Informe Consolidado de Solicitud de Aclaraciones, Rectificaciones y/o Ampliaciones al Estudio de Impacto Ambiental del Proyecto "Ampliación y Mejoras en Planta de Procesamiento de Minerales Las Luces"

Nombre del Titular : Minera Las Cenizas S.A.
Nombre del Representante Legal : Raúl Silva Delgado
Dirección : Av. Apoquindo 3885 Piso 14 - Las Condes

El presente Informe Consolidado de Solicitud de Aclaraciones, Rectificaciones o Ampliaciones al Estudio de Impacto Ambiental del proyecto "**Ampliación y Mejoras en Planta de Procesamiento de Minerales Las Luces**", contiene las observaciones generadas en virtud de la revisión de la Adenda.

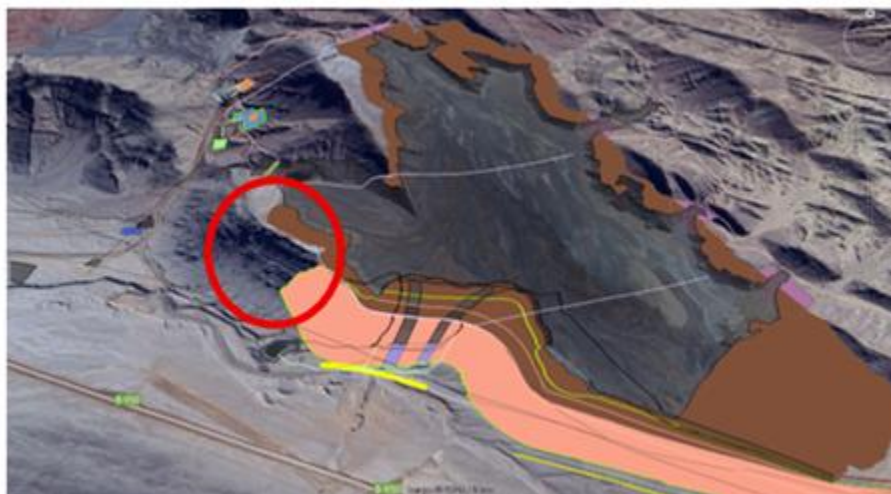
16. Se solicita al Titular fundamentar técnica y cuantitativamente que la configuración geométrica y estructural del Depósito de Relaves garantiza la contención efectiva de los relaves en el costado poniente, particularmente en el sector señalado en la figura adjunta, considerando las condiciones topográficas locales y la cercanía a zonas de menor confinamiento natural.

En específico, se requiere evaluar el desempeño del muro principal y de las obras de contención asociadas frente a escenarios conservadores de operación y cierre, incorporando:

- a) análisis de estabilidad física y geotécnica del depósito (estáticos y pseudoestáticos),
- b) evaluación del comportamiento hidráulico y potenciales rutas preferentes de escurrimiento superficial o subsuperficial, y

En caso de identificarse restricciones geométricas o márgenes de seguridad reducidos en el sector poniente, se deberá justificar la suficiencia del diseño actual o, alternativamente, evaluar la necesidad de modificar o extender el muro principal, a fin de asegurar la contención del relave durante toda la vida útil del proyecto y su fase de cierre.

PAS 155

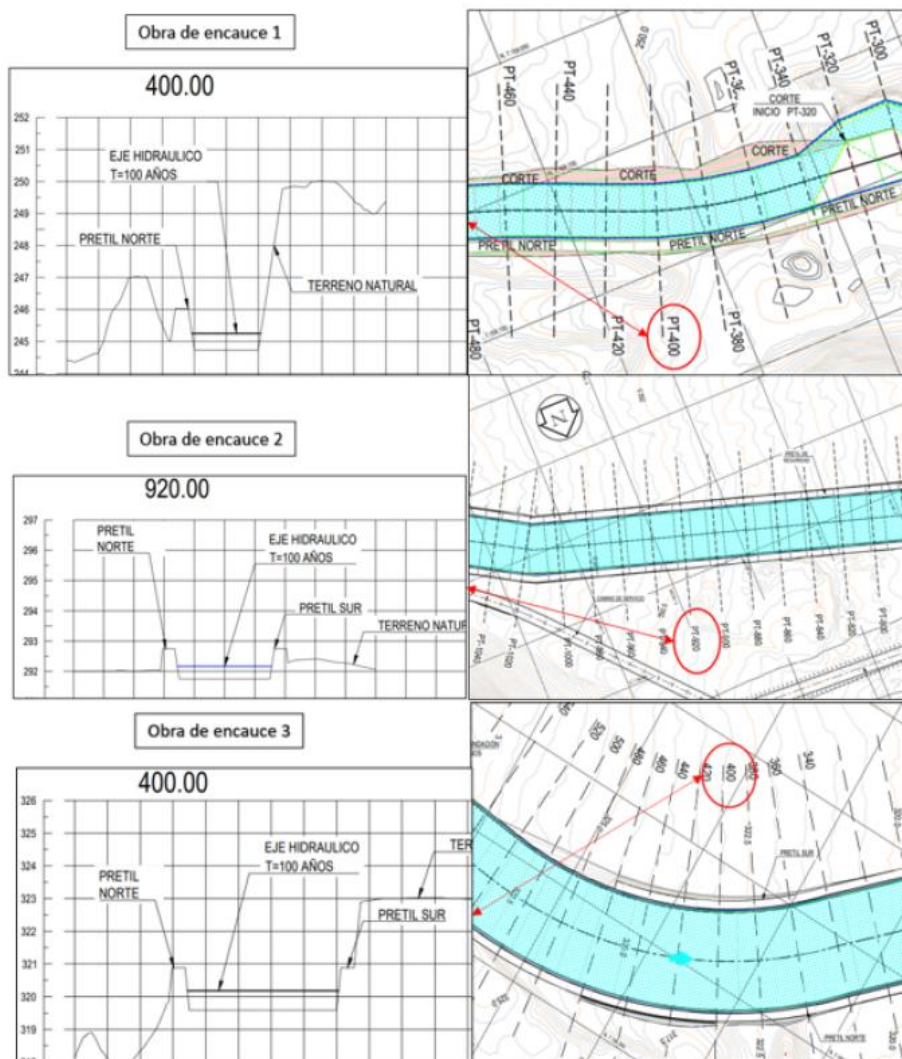
110. Se ha identificado el permiso ambiental sectorial correspondiente al artículo 155 del RSEIA, asociado a las obras “Obra de encauce 1”, “Obra de encauce 2” y “Obra de encauce 3”, toda vez que estas obras actúan como acueductos (Ver figura), conduciendo caudales superiores a 2 m³/s, sobre la cual el Titular deberá presentar los contenidos técnicos y formales para acreditar que la obra no implica la contaminación de las aguas.
